改善箇所説明図

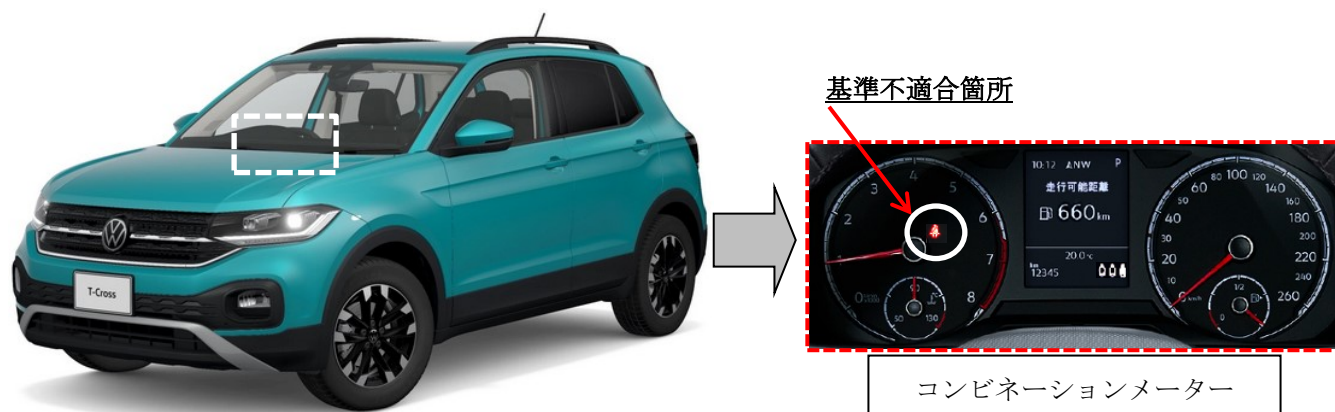
不具合の内容

コンビネーションメーターの制御プログラムが不適切なため、運転席のシートベルトの着用を後部座席のシートベルト着用より先に行った場合、後部座席のシートベルト非着用の警告表示及び警告音が作動しないことがある。そのため、協定規則第16号の要件に適合していないおそれがある。

改善措置の内容

全車両、コンビネーションメーターの制御プログラムを対策プログラムに書き換える。
